Keuringsverslag van een elektrische laagspanning- en zeer lage spanningsinstallatie

Datum keuring: 20/04/2023

Straatnaam Hoogstraat
Huisnummer 2
Busnummer 5
Postcode 1570
Gemeente GALMAARDEN
Land België

Gelijkvormigheidscontrole van een nieuwe huishoudelijke installatie volgens (KB 08/09/2019) - AREI Boek 1 - 6.4. en 4.2.4.3.

Afbeelding schakel- en verdeelbord:

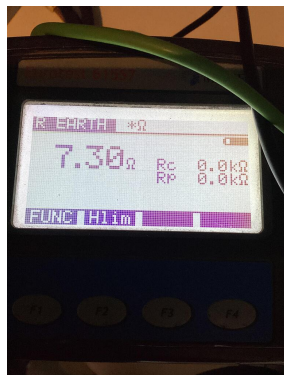
nota/note 12 De elektrische installatie staat niet onder spanning. De goede werking van de differentieels kon niet getest worden.

nota/note 22 Keuken nog niet volledig geplaatst. Keukentoeestellen en/of -meubels nog te voorzien.

nota/note 5 De verlichting is nog niet definitief geplaatst.

nota/note 9 Badkamer is nog niet volledig afgewerkt. Bad en/of douche dient nog geplaatst te worden.
